Modulo per la presentazione delle osservazioni per i piani/programmi/progetti sottoposti a procedimenti di valutazione ambientale di competenza statale

ID: Codice procedura (ID_VIP/ID_MATTM): 12691

“Progetto di un impianto eolico denominato “Pitigliano” ubicato nei comuni di Pitigliano (GR) e Sorano (GR) costituito da 20 (venti) aerogeneratori di potenza nominale 7,0 MW per un totale di 140,0 MW con relative opere connesse ed infrastrutture indispensabili”

TESTO DELLE OSSERVAZIONI

Immagine 3. Cumulo di una parte di impianti eolici, fotovoltaici e geotermici industriali in progettazione ed esistenti intorno all’eolico industriale “Pitigliano”.

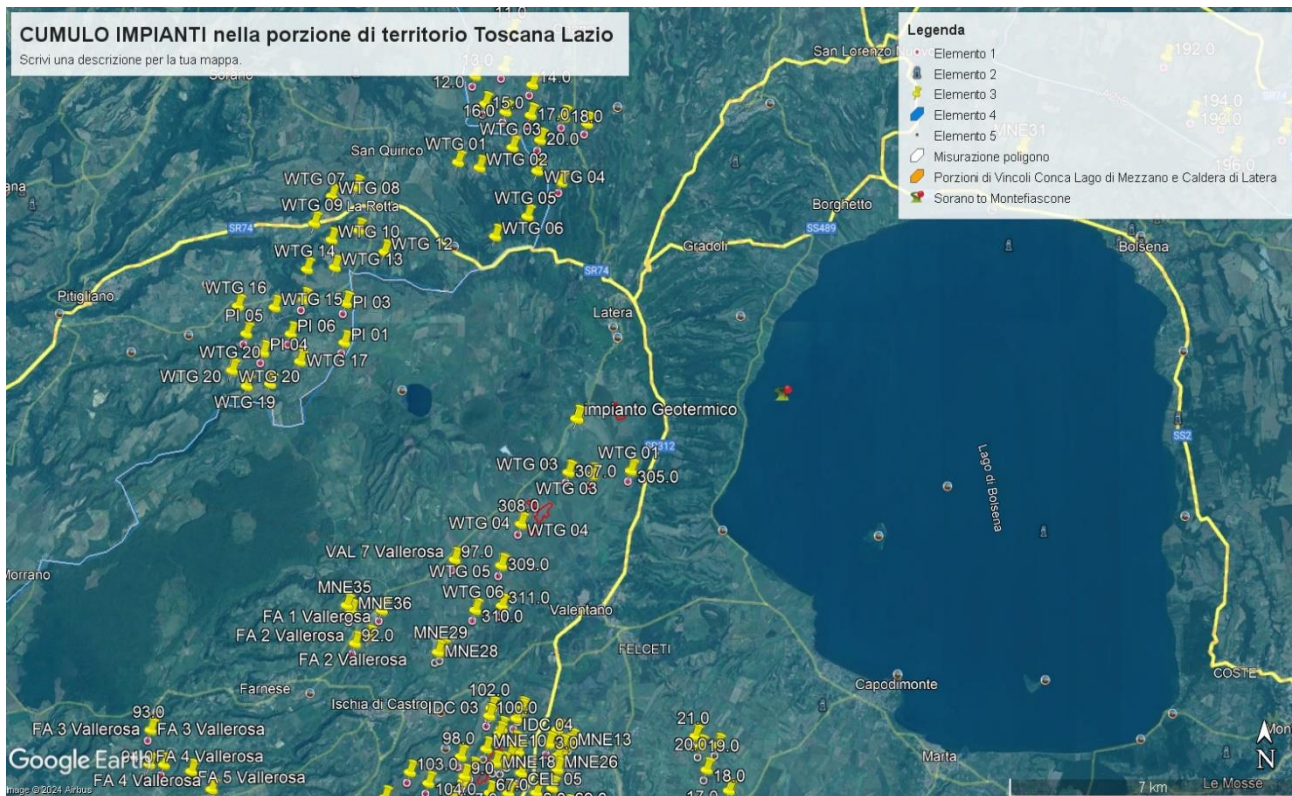
Tornando alle Linee guida nazionali, l’allegato IV dedica il paragrafo 3 agli impatti visivi e quelli sui Beni Culturali, Paesaggistici, Naturalistici e Culturali, dove viene detto che la valutazione dell’impatto visivo dovrà essere effettuata tenendo conto “**degli elementi caratterizzanti e qualificanti il paesaggio, effettuata alle diverse scale di studio (vasta, intermedia e di dettaglio...**”. Le analisi debbono non solo definire l’area di visibilità dell’impianto eolico industriale, **ma anche il modo in cui l’impianto viene percepito all’interno del bacino visivo**. Le analisi visive debbono inoltre tener in opportuna considerazione **gli effetti cumulativi derivanti dalla compresenza di più impianti**”. Nella Relazione Paesaggistica e nello Studio di Impatto Ambientale prodotte dalla proponente come già evidenziato è stato ignorato il vincolo paesaggistico di notevole interesse pubblico ex articolo 136 del Codice dei

Beni Culturali “*Ambito paesaggistico, geologico e geomorfologico dell’orlo della caldera di Latera ...*” Non vengono nemmeno citati gli impianti eolici in progetto al MASE, il “Rempillo” (6 aerogeneratori) e un altro in verifica amministrativa di 14 aerogeneratori e 72, 6 MW. Ad oggi nei territori di Pitigliano, Sorano e in quello limitrofo potenzialmente potrebbero essere insediati 40 aerogeneratori alti 200 metri e larghi 170. Ma la proponente non cita neanche altri impianti che creerebbero il cumulo e quindi maggiore impatto. Infatti, sul territorio della “Città del Tufo” (Sorano e Pitigliano) impatterebbero anche l’impianto eolico “Montarzo” di Onano con 13 aerogeneratori con le dimensioni ricordate, l’altro eolico industriale nel territorio di Valentano con sette aerogeneratori (stesse dimensioni), gli impianti di Farnese con un minieolico di 3 Torri alte 60 metri già installate in località Poggio del Crognolo e l’impianto eolico industriale “Vallerosa” (7 aerogeneratori alti 200 metri e larghi 158 metri) in procedura VIA presso la Regione Lazio. Inoltre, altri impianti del minieolico già presenti a Valentano, Cellere e Piansano e due progetti eolici industriali con le stesse dimensioni (200 m x 170 m) nel Comune di Ischia di Castro. La valutazione del cumulo non prende neanche in considerazione gli impianti industriali di fotovoltaico e agrivoltaico in progetto a Farnese, Valentano, Ischia di Castro, Cellere. L’impianto geotermico in procedura Via al MASE, progettato nella Caldera di Latera. Quindi è stata effettuata una valutazione del potenziale impatto cumulativo non veritiera a dispetto di quanto affermato dalla proponente che sostiene di aver preso in considerazione uno spazio di 10 km intorno al suo impianto per gli impatti che si creerebbero.

Nella Parte IV delle Linee guida citate al punto 16.1, nello stabilire i requisiti per la valutazione positiva dei progetti nel procedimento di VIA si parla di individuazione delle aree idonee per l’insediamento degli impianti tenendo conto di aree degradate da attività antropiche pregresse o in atto (brownfield) tra cui siti industriali, cave, discariche, siti contaminati. Stessa raccomandazione viene ribadita anche nell’art.20 del D.Lgs n. 199/2021. Ma appare inascoltata dalla proponente. Infatti, insiste molto nel dire che il suo impianto industriale è compatibile con il territorio nonostante le numerose incompatibilità paesaggistiche, culturali, economiche e naturalistiche che esso incontra.

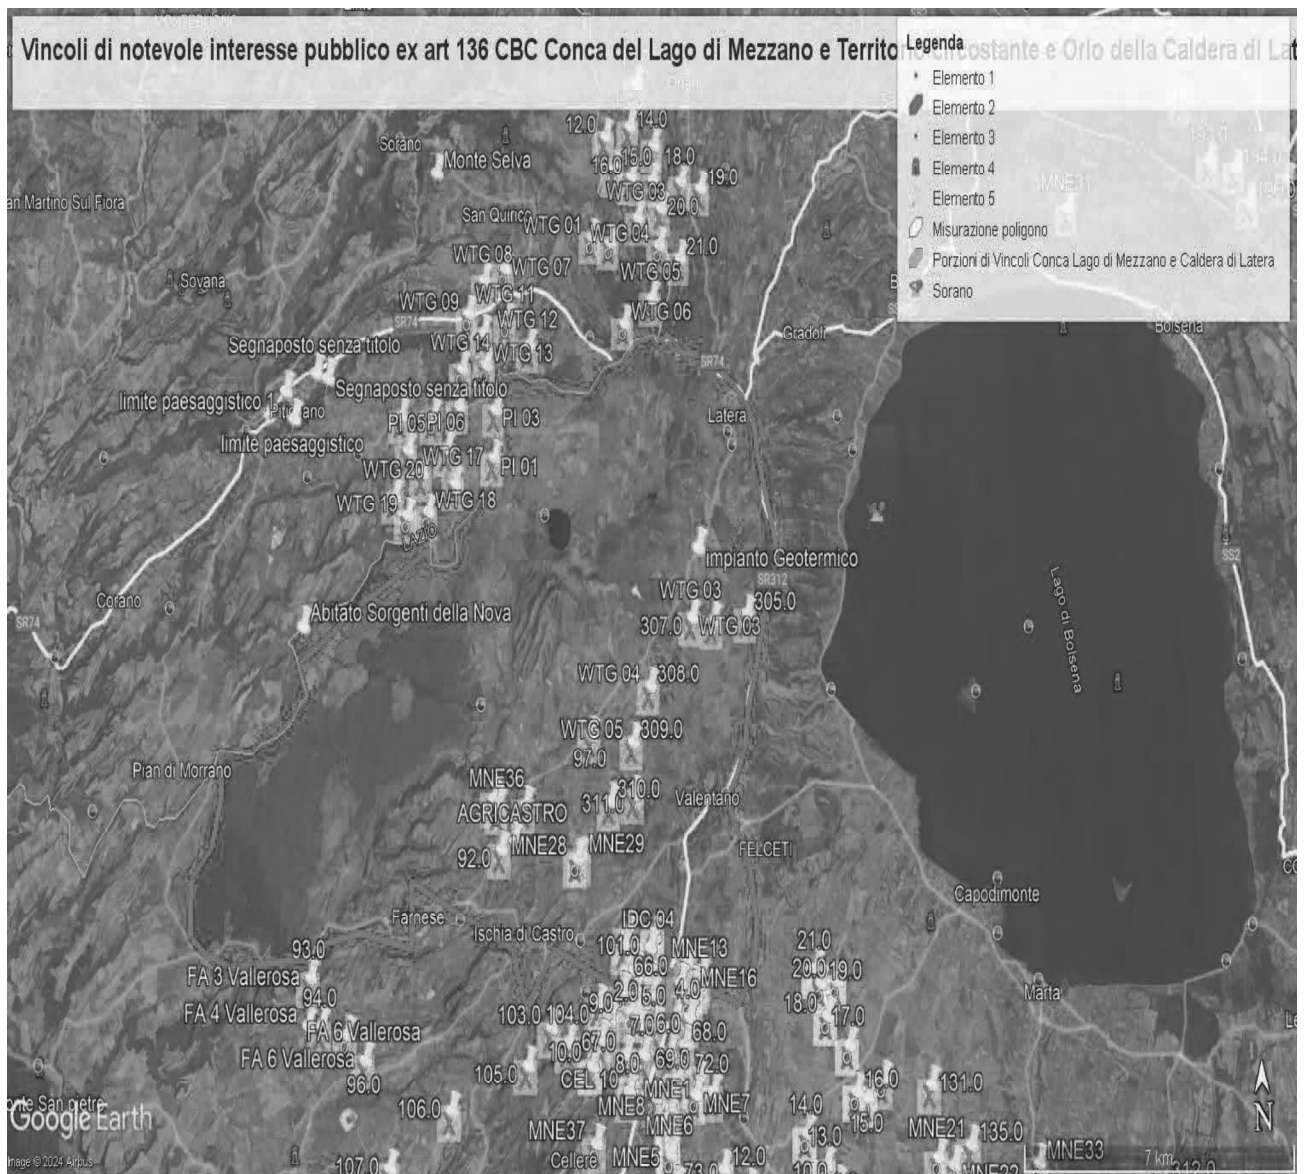
Al contrario si evidenzia che l'impianto eolico industriale citato non solo ricadrebbe con tutti e 20 gli aerogeneratori all'interno delle fasce di rispetto di 3 km di due vincoli paesaggistici di notevole interesse pubblico esistenti nella Regione Lazio e con una parte di essi nel vincolo paesaggistico del Centro abitato di Sorano (GR) quindi in aree non idonee all'installazione di impianti di energia rinnovabile. Addirittura, alcuni aerogeneratori sarebbero ubicati a poche centinaia di metri dai perimetri dei due vincoli paesaggistici laziali ex art 136 del CBC.

Come è illustrato nell'immagine si ribadisce che l'impianto industriale "Pitigliano" ricade completamente all'interno delle fasce di rispetto dei due vincoli di notevole

interesse pubblico e lambisce quelle di un terzo vincolo e quindi come affermato dal Consiglio di Stato nelle sentenze citate, l'impianto è insediato in area non idonea ai sensi dell'art. 20 comma 8 lettera c quater del D.Lgs. n. 199/2021 e ss.mm.ii al contrario di quanto sostiene la proponente.

IMMAGINE n. 2 Impianto eolico industriale “Pitigliano” e distanze aerogeneratori dai Vincoli della Conca del Lago di Mezzano...

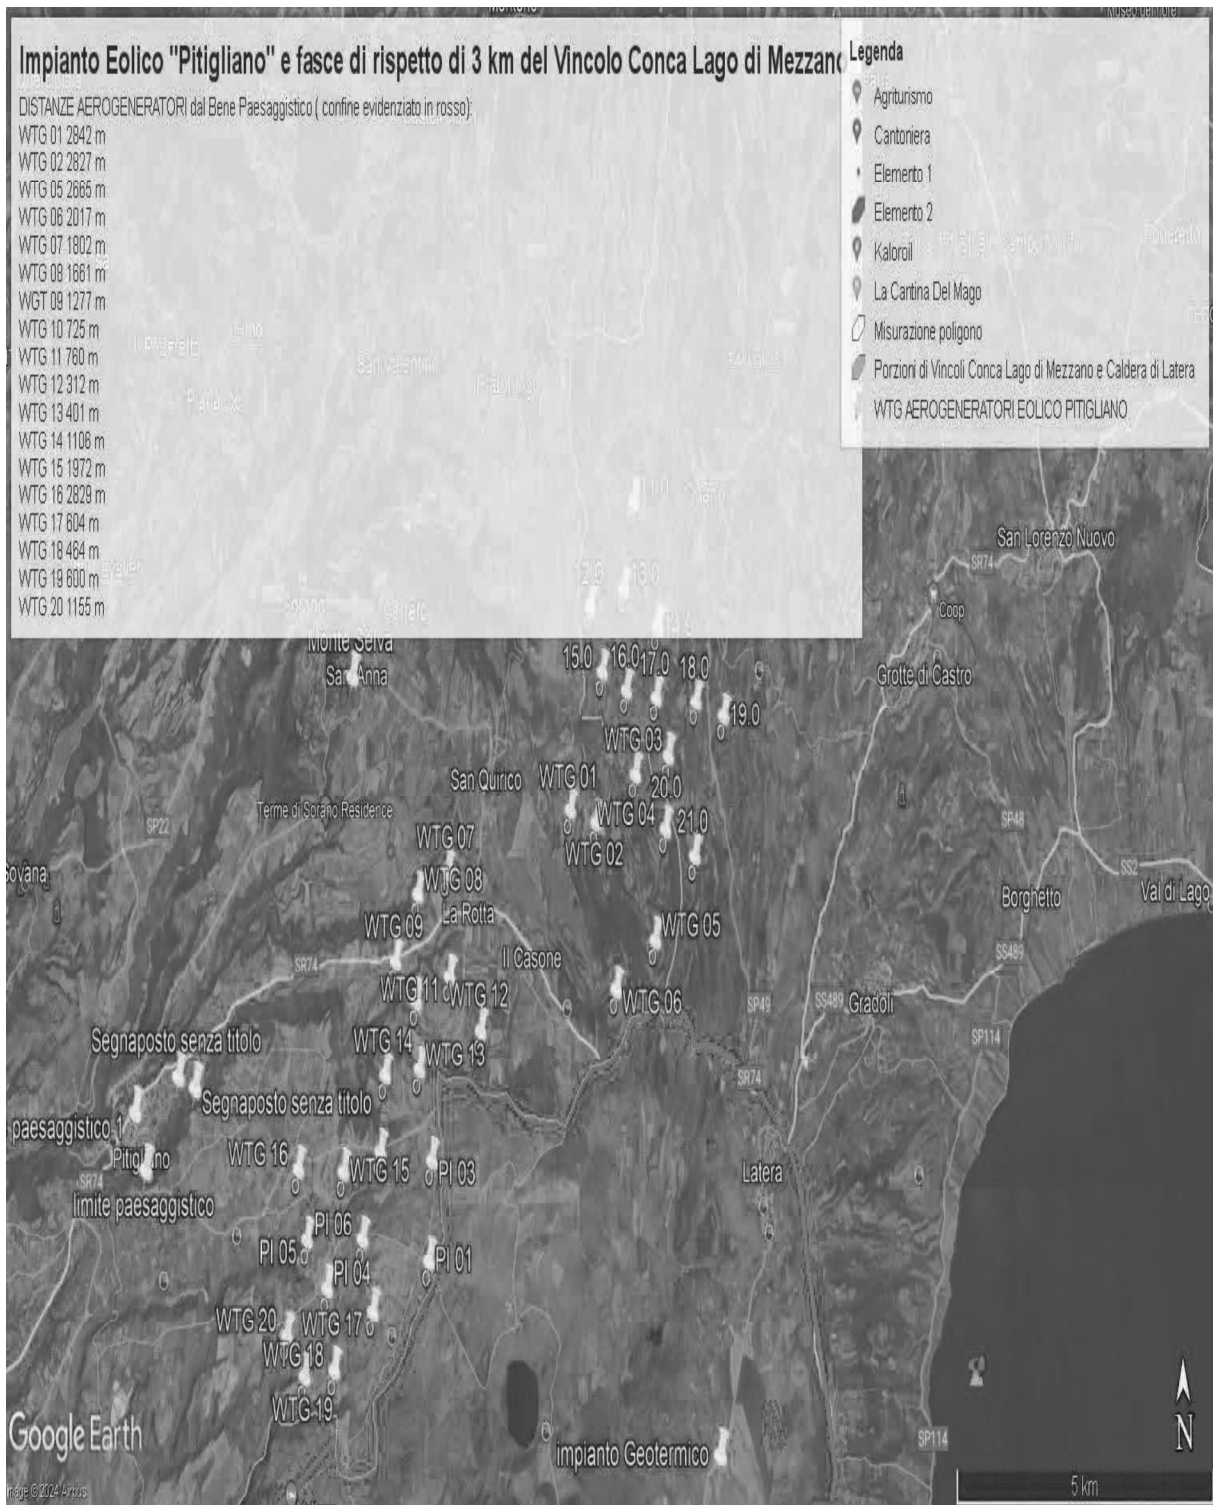
Concludendo, si evidenzia ancora che la proponente non effettuando la procedura prevista dalla Parte III delle Linee Guida nazionali ha ignorato un vincolo paesaggistico di notevole interesse pubblico istituito con un provvedimento del Segretariato regionale del Ministero della Cultura per il Lazio che ha emanato il Decreto di dichiarazione di notevole interesse pubblico n. 22 del 15.02.2024 ai sensi e per gli effetti dell'art. 136, co. 1, lett. c) e d) del decreto legislativo 22 gennaio 2004, n. 42, "Ambito paesaggistico, geologico e geomorfologico dell'orlo della caldera di

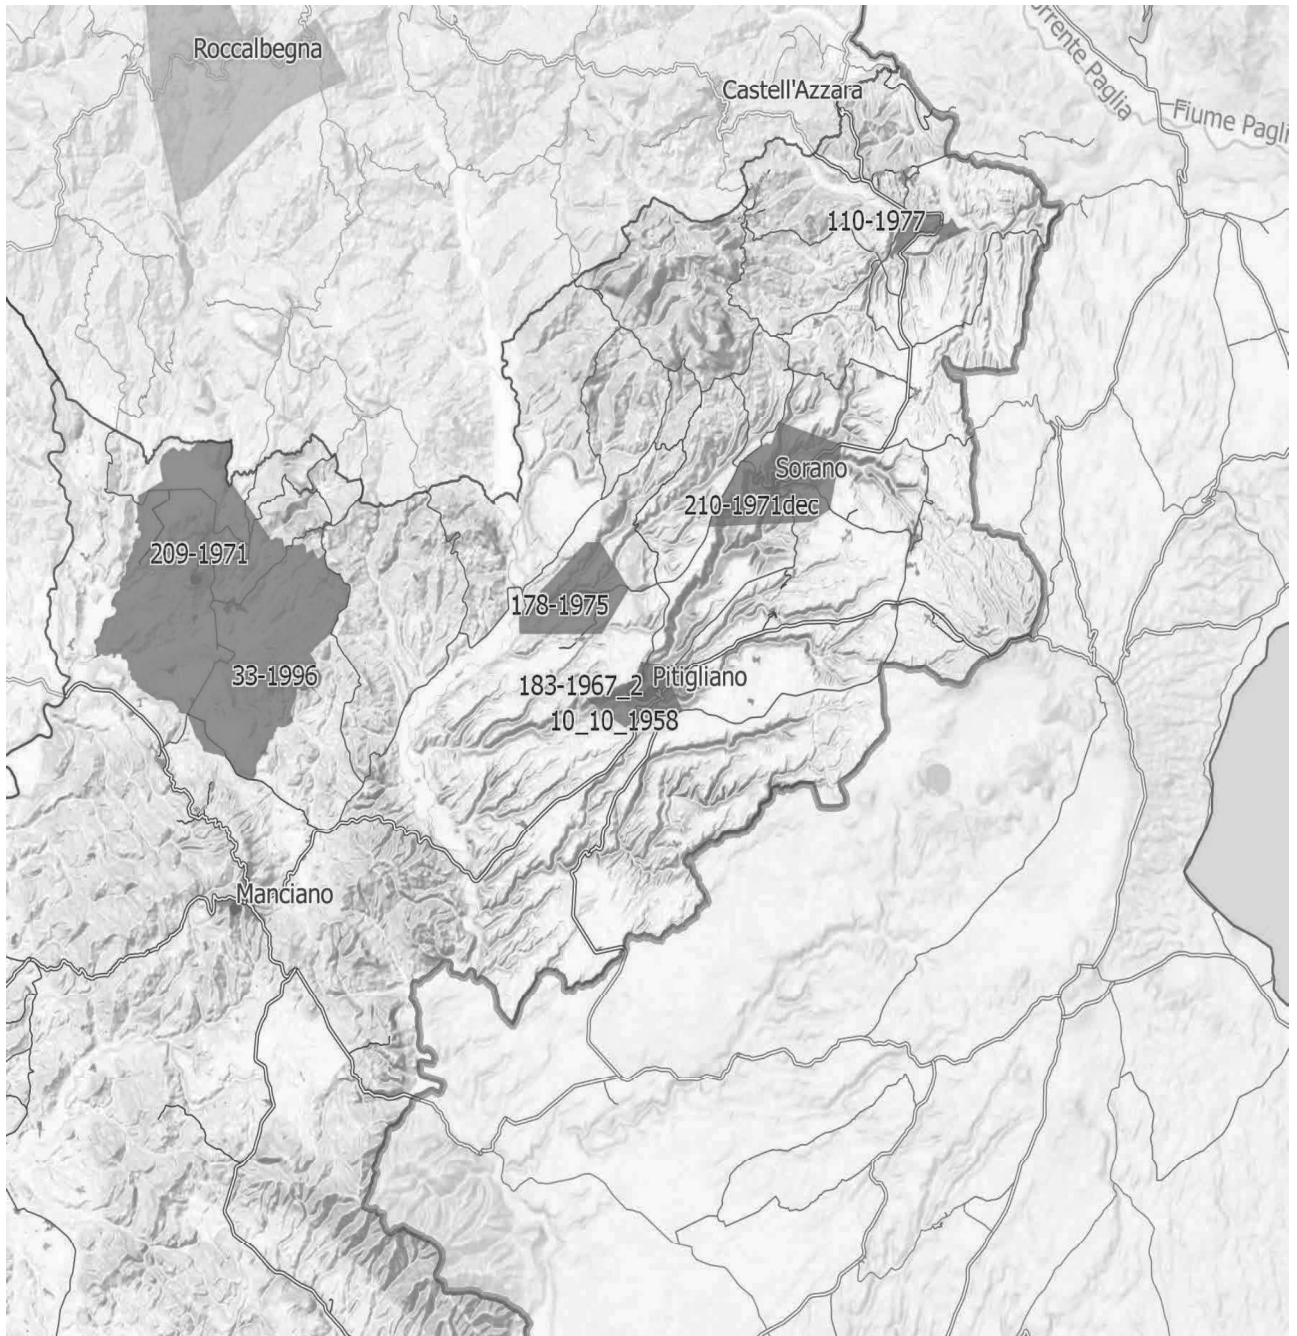
Inoltre, come sostiene la Proponente parte dell'impianto si verrebbe a trovare a 3,5 km dal centro abitato di Sorano. Infatti, tre degli aerogeneratori WTG 08, 09, 10 sono addirittura all'interno delle fasce di rispetto dei 3 km del suo vincolo paesaggistico di notevole interesse pubblico ex art 136 del CBC. Si evidenzia che così si crea

un'ulteriore incompatibilità con la tutela del Paesaggio.
